Réponse à l'avis de la Mission Régionale d'Autorité Environnementale de Nouvelle-Aquitaine

N° MRAE 2023APNA44

PROJET DE CENTRALE AGRIVOLTAÏQUE AU LIEU-DIT « LE PARC » SUR LA
COMMUNE DE TAIZE-AIZIE (16)

28 Avril 2023

2-Type de raccordement au réseau électrique public pressenti pour le projet photovoltaïque

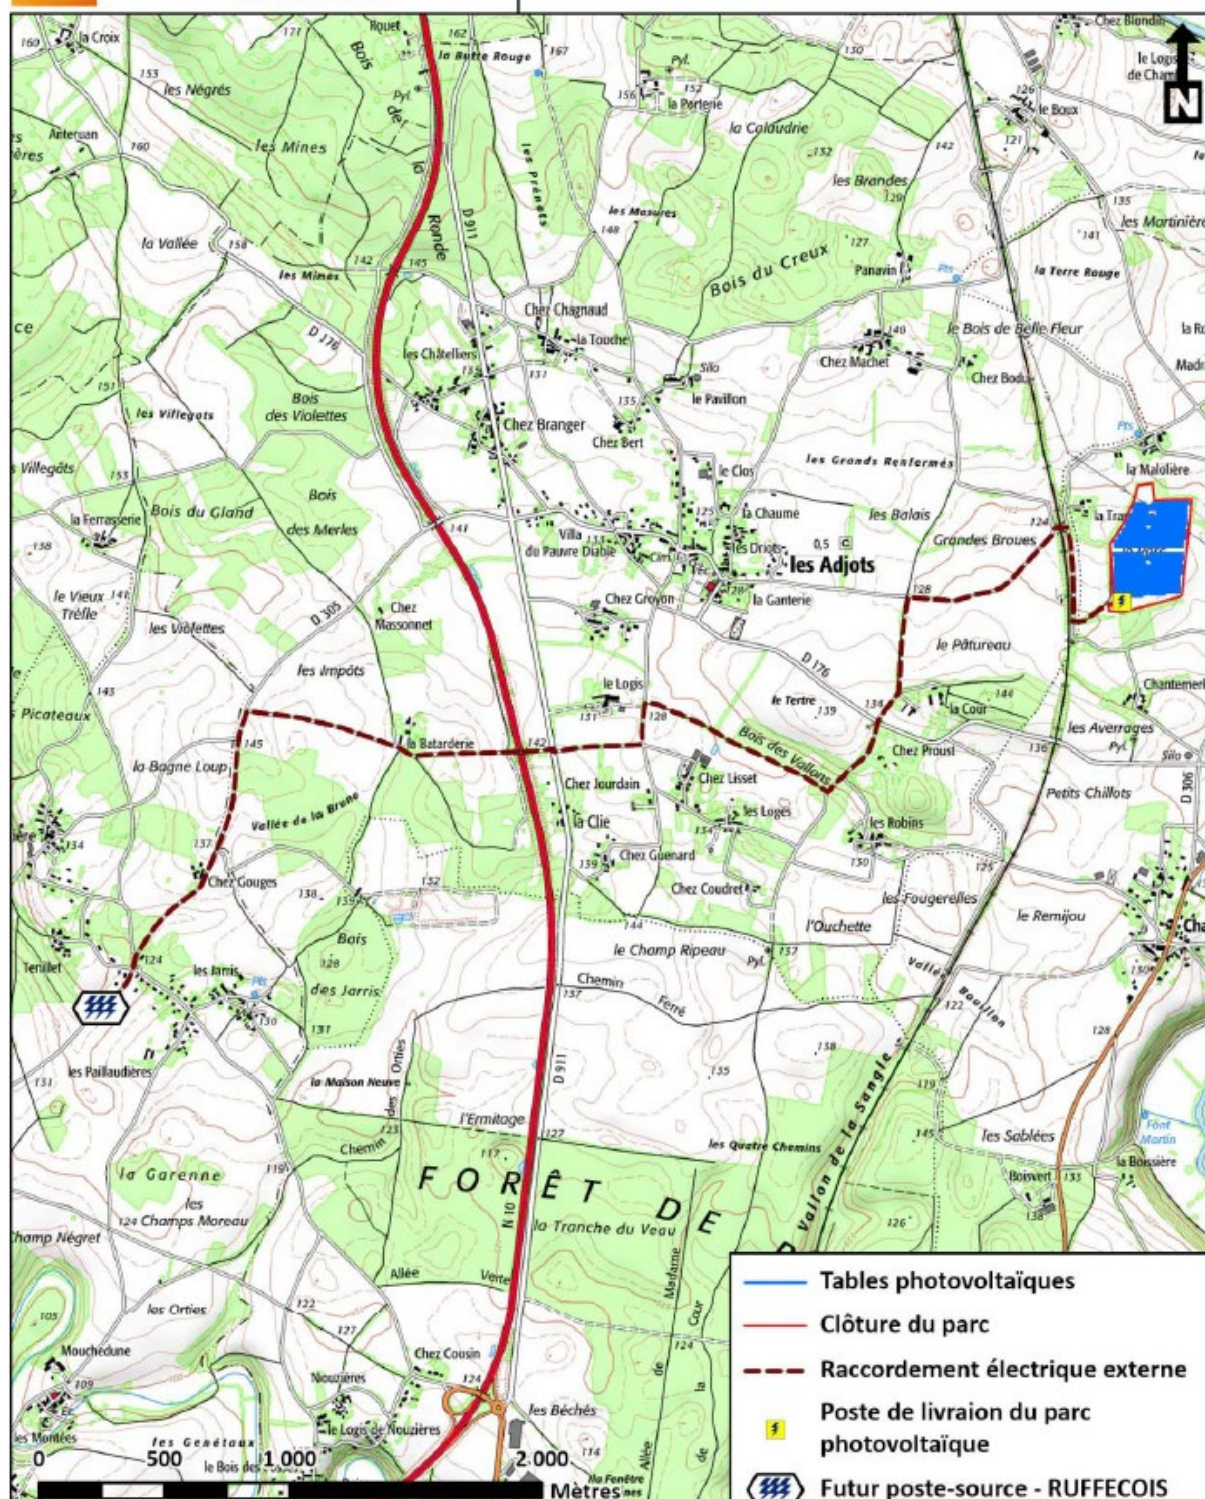
Remarque 3 de la MRAe (page 3) : La MRAe recommande que les impacts potentiels du tracé de raccordement, ainsi que des éventuelles extensions des postes sources cités et la démarche "ERC" les accompagnant, soient présentés dans le dossier, car faisant partie intégrante du projet.

Pour le projet de Taizé-Aizie, une solution de raccordement externe avec un poste-source est envisagée à ce stade du projet. En raison du développement des EnR dans le secteur, le S3REnR Nouvelle-Aquitaine prévoit la création du poste-source « Ruffécois », à environ 6,5 kilomètres à l'ouest du projet. Son emplacement n'est pas encore défini précisément. Le S3REnR précise les caractéristiques sommaires du projet de construction, à savoir notamment la « création d'un poste source équipé d'un transformateur 225/20 kV de 80 MVA et demi-rame HTA. » Ce poste serait donc utilisé pour le raccordement du projet de Taizé-Aizie au réseau.

Pour le moment la localisation précise du poste source à créer « RUFFECOIS » n'est pas encore figée. Ainsi le tracé du raccordement pour le projet de Taizé-Aizie, présenté sur la carte ci-dessous, n'est qu'un cheminement pressenti et non pas définitif. Comme évoqué précédemment, c'est le gestionnaire de réseau qui validera le tracé final.

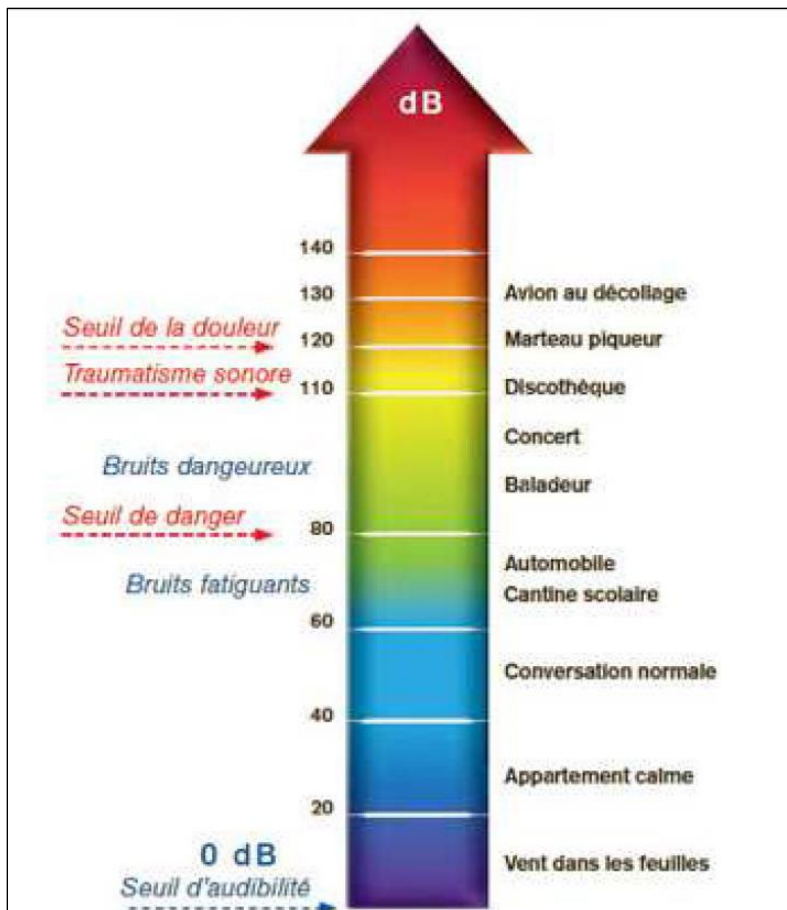
Remarque 18 de la MRAe (page 10) : Compte tenu de la proximité des habitations riveraines, la MRAe recommande toutefois que des mesures acoustiques soient prévues dès la mise en service de la centrale. En cas de dépassement des valeurs réglementaires de bruit, des mesures correctives doivent être mises en œuvre.

Pour rappel, aucune habitation n'est localisée à moins de 220 mètres d'un poste de transformation ou de livraison. Cette distance est mesurée entre le lieu-dit La Malolière au Nord et un poste de transformation dans la moitié Nord du parc.
